Städtebauliche Studie „Bebauung an der Uckerpromenade“

Auftraggeber: Stadt Prenzlau
Postfach 1261
17282 Prenzlau

Auftragnehmer: A & S GmbH Neubrandenburg 
architekten . stadtplaner . Ingenieure
August-Milarch-Str. 1
17033 Neubrandenburg

Bewertung eines vorliegenden Bauantrages für das Flurstück 154 (ehemaliger „Kurgarten“)

6.1 Variante 1_Bebauung gemäß vorliegendem Bauantrag für die Fläche des ehemaligen „Kurgarten“

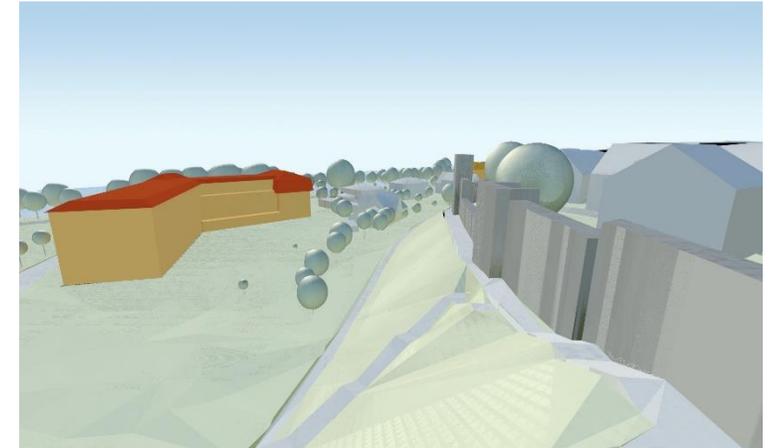
Geplant wird ein großer Winkelbau mit ca. 85 m Gebäudelänge und ca. 1.200 m² Grundfläche. Das weicht von den Bestandsgebäuden erheblich ab.

Besonders der Teil parallel zum Seepark wirkt sehr massiv. Er verdeckt den Blick von der Promenade auf die Altstadt silhouette und der Blick vom Weg am Mauerfuß auf den See ist durch eine Gebäuderückseite als viergeschossige Hoffassade ohne zusätzliche Gliederung verstellt.

Besonders für die Westseite entsteht durch die gewählte Viergeschossigkeit ein sehr großer Kontrast zur vorherrschenden Bestandsbebauung. Die Abtreppung der Balkone im Mittelteil ist ein ortsuntypisches Element. Durch die beidseitigen, turmartigen Eckbebauungen wird dadurch auch keine optische Reduzierung der Baumasse bewirkt. Eine traditionelle Walmdachausbildung wird nicht befürwortet.

6.2 Variante1_Optionen für die weiteren unbebauten Grundstücke bei Umsetzung des Bauantrags „Kurgarten“

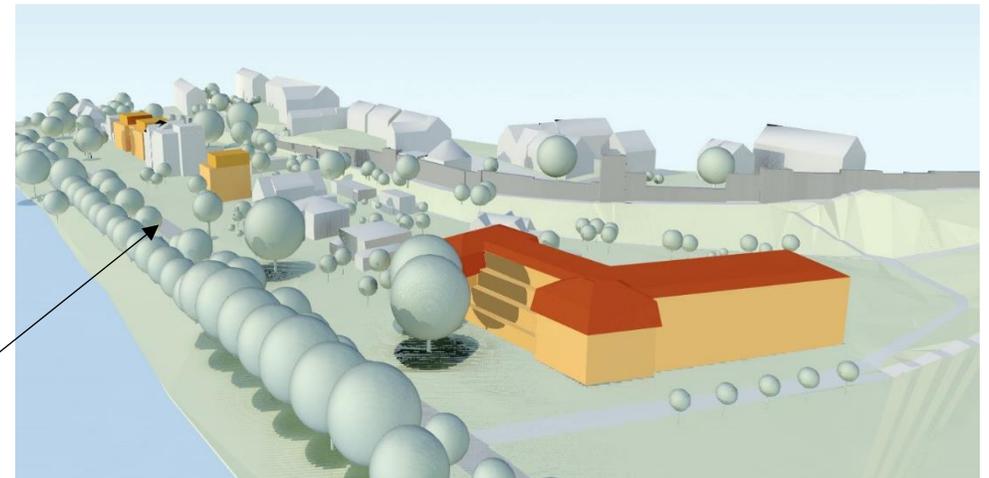
Die zulässig Baumasse für das Kurgarten-Grundstück könnte als ein Argument für eine Gleichbehandlung der anderen Baufelder herangezogen werden.

Hiermit ist an der Wasserpforte beispielhaft eine Gebäudebreite von ca. 40m und einer 3- bis 4-geschossigen Bebauung dargestellt als Ansicht von der Seeseite und mit der Rückseite von der Stadtmauer aus.

Außerdem wäre auch für die Lücke neben den gründerzeitlichen Gebäuden eine 4-Geschossigkeit ableitbar.

7.1 Variante 2_Bebauungsvorschlag für die Fläche des ehemaligen „Kurgarten“

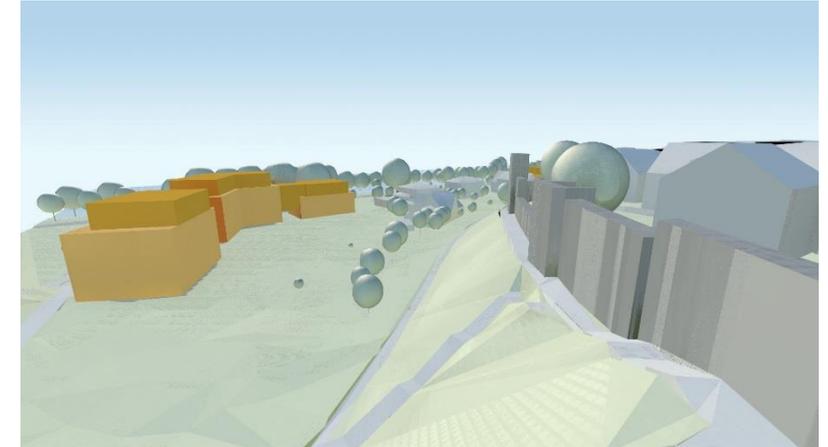
Die geplante Neubebauung auf dem großen Grundstück des ehemaligen Kurgartens muss in mehrere Baukörper gegliedert werden.

Eine Eckbetonung ist möglich, jedoch nicht zwingend.

Die Grundfläche sollte reduziert werden. Die Dachform sollte als modern gestaltetes Staffelgeschoss erfolgen und dadurch die Baumasse reduzieren

Zur Westseite soll durch eine maximale 3-Geschossigkeit eine Anpassung an den Bestand erzielt werden.

Eine Viergeschossigkeit kann für die Eckbebauung und den Teil am Seepark damit begründet werden, dass diese Baufront sich von der vorherrschenden Bauflucht wegdreht.

Für den Seepark sollte eine gastronomische Einrichtung entstehen.

7.2 Variante 2_alternative Bebauungsoptionen für die weiteren unbebauten Grundstücke

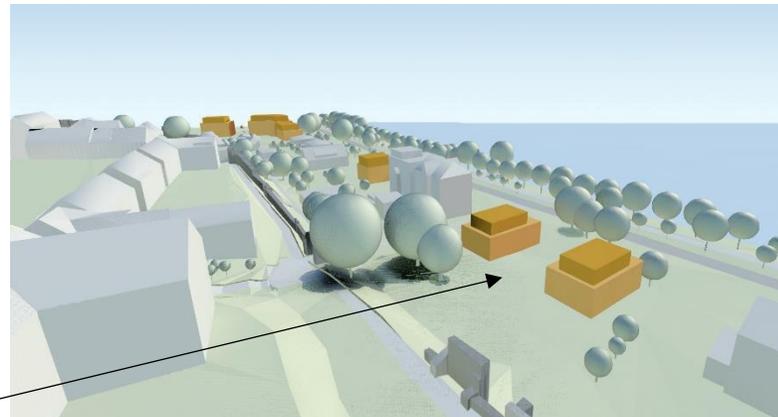
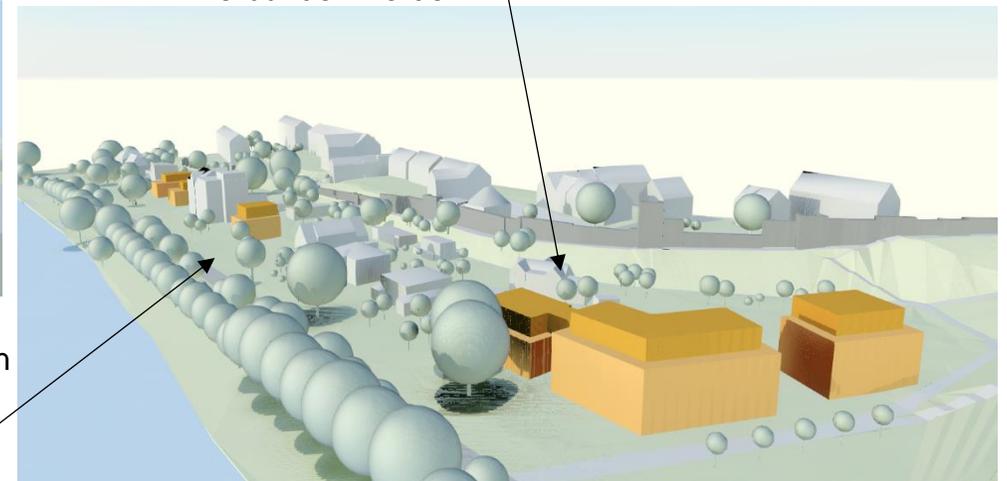
Der Blick vom Weg am Mauerfuß zeigt die erforderliche Abstufung zur Bestandsbebauung nochmal deutlich. Um einen gemeinsamen Aufzug nutzen zu können, dürfen die beiden Gebäudeteile auf der Hofseite miteinander verbunden werden.

An der Wasserforte sollen vorzugsweise zwei Einzelgebäude mit bis zu 3 Geschossen entstehen. Dadurch sind auch von der Stadtmauerseite an der Wasserforte aus immer wieder Durchblicke zum See möglich.

Die Lücke neben den gründerzeitlichen Gebäuden soll maximal 3-geschossig bebaut werden.

8. Variante 3_alternativer Bebauungsvorschlag für die Fläche des ehemaligen „Kurgarten“

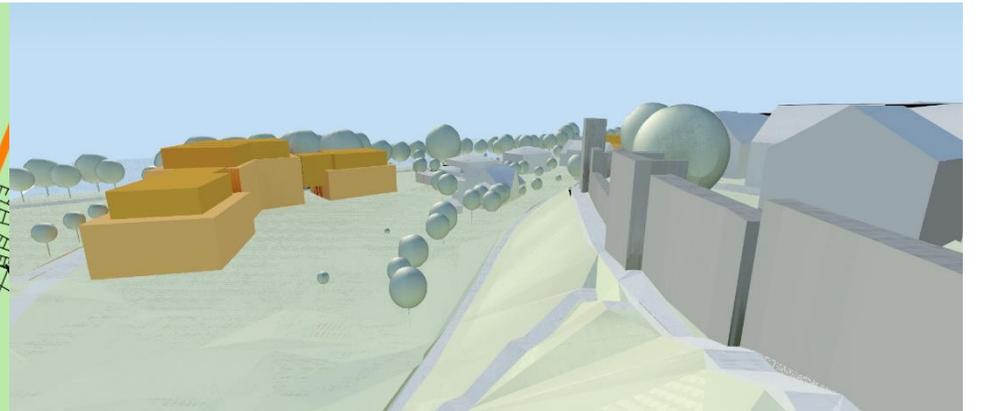
Die geplante Neubebauung auf dem großen Grundstück des ehemaligen Kurgartens soll zumindest optisch in mehrere Baukörper gegliedert werden.

Wenn zur Erschließung (nur eine Aufzug) eine bauliche Verbindung zwischen den Einzelgebäuden hergestellt wird, sollte nur der Baukörper an der Ecke viergeschossig sein, die beiden Seiten dreigeschossig.

Die Dachform soll als modern gestaltetes Staffelgeschoss erfolgen. Die Gebäudetiefe ist mit max. 14 m dargestellt worden.

Der Blick vom Weg am Mauerfuß zeigt die erforderliche Abstufung zur Bestandsbebauung nochmal deutlich. Um einen gemeinsamen Aufzug nutzen zu können, dürfen die beiden Gebäudeteile auf der Hofseite miteinander verbunden werden.
